ごみ処理施設建設工事 公募要領等に関する第1回質問への回答書

(発注仕様書、優先交渉権者選定基準、建設工事請負契約書(案)及びリスク管理方針書に対する質問の内容及び回答)

令和7年5月9日

尾花沢市大石田町環境衛生事業組合

ごみ処理施設建設工事 公募要領等に関する第1回質問への回答書
(発注仕様書、優先交渉権者選定基準、建設工事請負契約書(案) 及びリスク管理方針書に対する質問の内容及び回答) No. 1-65

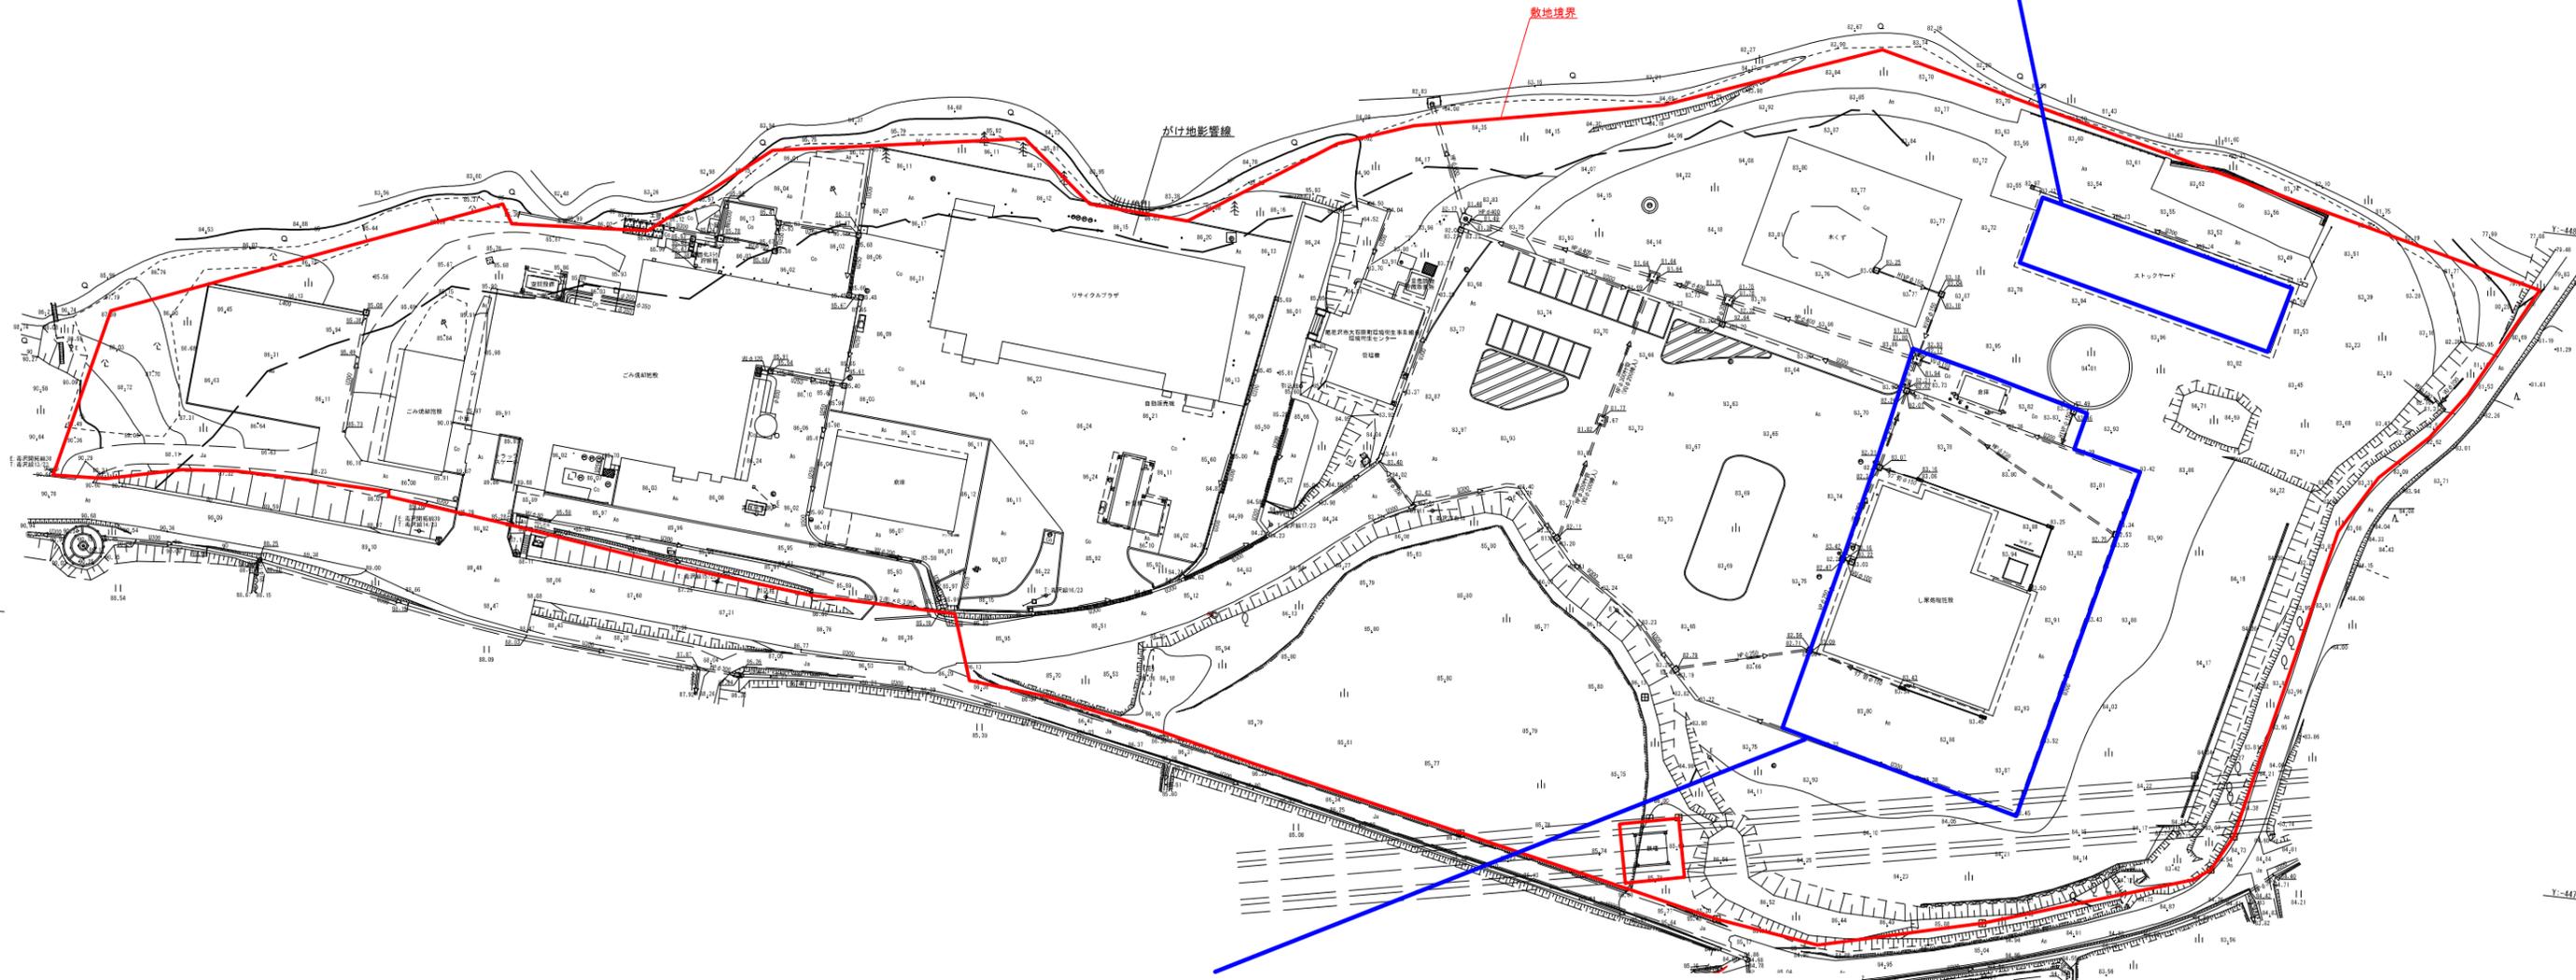
No.	頁	大項目	中項目	小項目	項目名	質問の内容	回答
					a 構内道路及び 駐車場	スペースについては、建設事業者側の提案としてもよろしいでしょうか。	
1-64	176	第2章	6	(3)	ア 土木工事	新設範囲の雨水排水を既設の最終放流柵へ接続しますが、雨水放水量の上限値がありましたらご提示願います。	直接最上川への放流になるため、現状制限はありませんが、流量計算は行ってください。
1-65	—	—	—	—	添付資料3	前期工事エリアの中で、整備が不要な外構工事の範囲と、そのまま残す建築物(汚泥再生処理センター、ストックヤード棟など)を明示いただきますようお願いいたします。	本回答書 P. 22 を参照ください。
1-66	—	—	—	—	添付資料3	汚泥再生処理センターの西側に位置する倉庫については、そのまま残す建築物との認識でよろしいでしょうか。	ご質問の「倉庫」の地下部は、コンクリート水槽で、汚泥再生処理センターの放流設備の一部となっていますので、現時点では、そのまま残す考えです。
1-67	—	—	—	—	添付資料3	計量棟南側の道路について前期工事の範囲として着色されています。この部分は敷地外になりますが、道路の管理者様と協議済で工事範囲に含まれると考えてよろしいでしょうか。	舗装すり付け部として着色しています なお、道路管理者との協議は、設計時点で必要となります。
1-68	—	—	—	—	添付資料3	計量棟南側に給水管がT字に伸びていますが、想定される接続先をご教示ください。	No. 1-7 を参照ください。 なお、新給水管が布設なるまでの間は、旧給水管からの給水が必要になります。
1-69	—	—	—	—	添付資料3	新設のごみ焼却施設北側に給水管(高密度ポリφ65)が記載されていますが、想定される接続先をご教示ください。	汚泥再生処理センター及びストックヤードに接続します。
1-70	—	—	—	—	添付資料3	工事範囲について、正確な範囲を把握するため範囲区分の入った CAD データをご提示頂けないでしょうか。	当該 CAD データを提示します。

枠内にある建築物(ストックヤード棟)は、継続利用します。
※ストックヤード棟に面するアスファルト舗装部分については、
外構工事の範囲に含みます。

枠内で示した汚泥再生処理センターの周回道路(アスファルト舗装済箇所)及び
倉庫周辺の舗装済箇所については、本工事における外構工事の範囲外とします。
ただし、「発注仕様書添付資料4 配置図(案)」に示すように、側溝の配置に関する提案は可とします。
また、枠内にある建築物(汚泥再生処理センター、倉庫)は、継続利用します。
なお、計画により、前期工事全域を舗装する提案を妨げるものではありません。
